改善箇所説明図

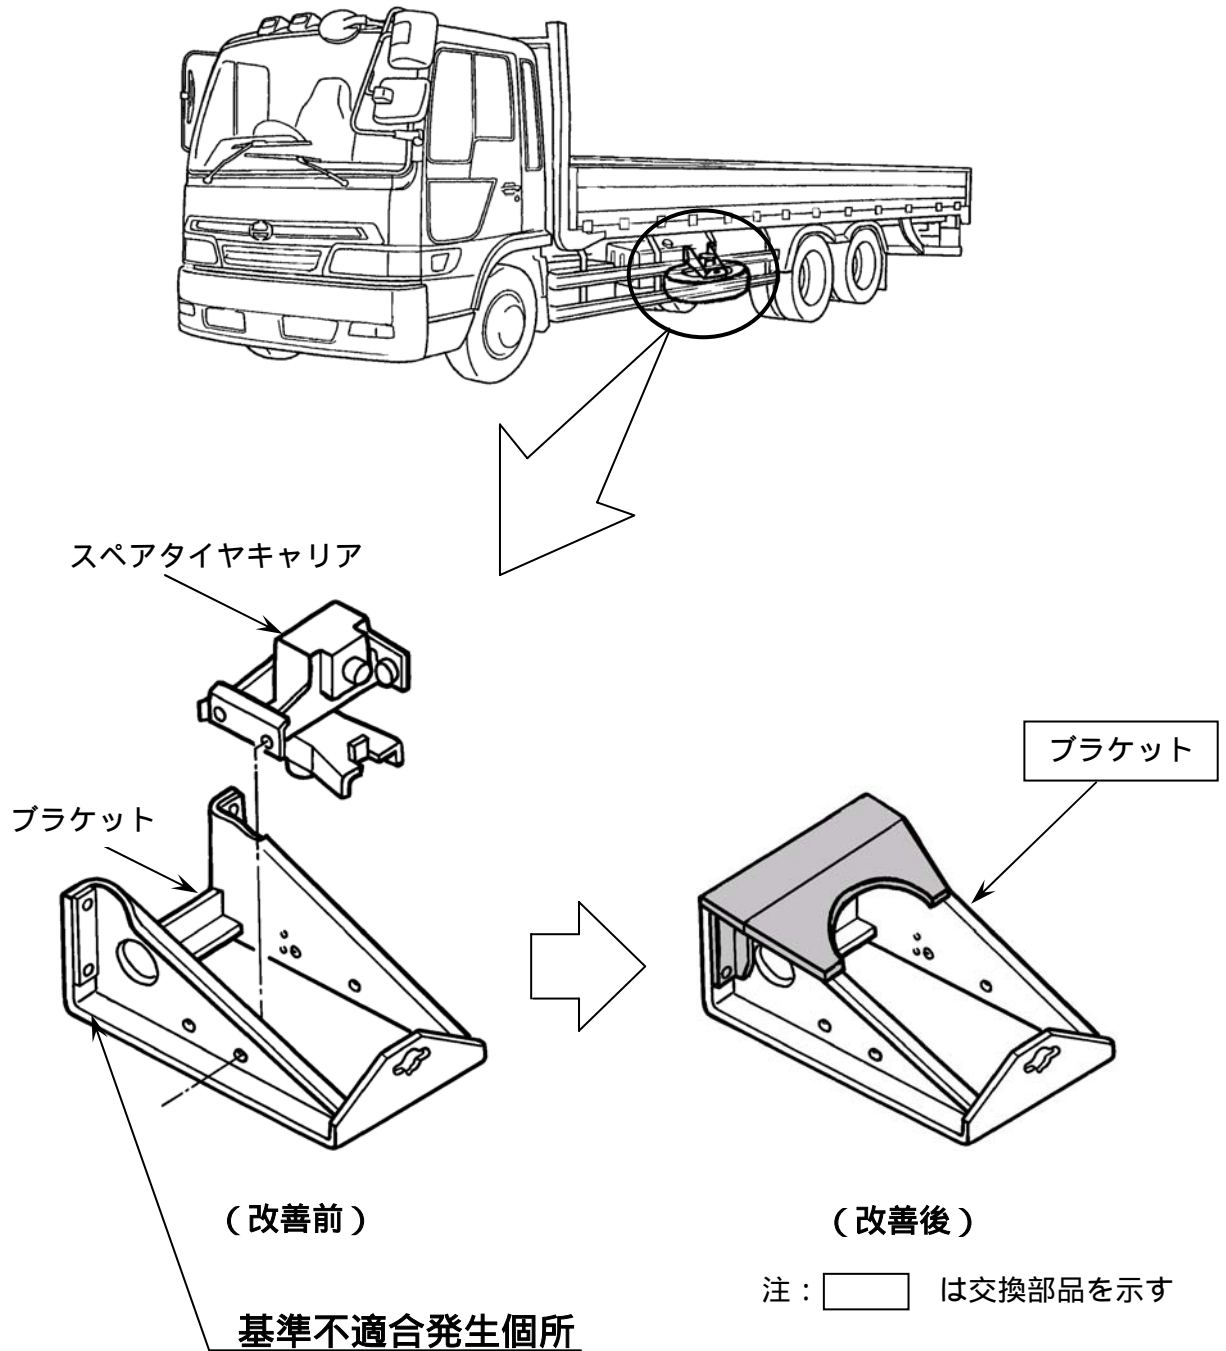
基準不適合発生箇所

〔 スペアタイヤキャリアの取り付けブラケットの強度が不足しているため、当該ブラケットに亀裂が発生し、最悪の場合、ブラケットが折損してスペアタイヤが脱落し、他の交通の安全を妨げるおそれがある。 〕

改善の内容

全車両、当該ブラケットを対策品と交換する。

識別；改善済み車両には、車台番号打刻位置の末尾の上側に黄色ペイントを塗布する。
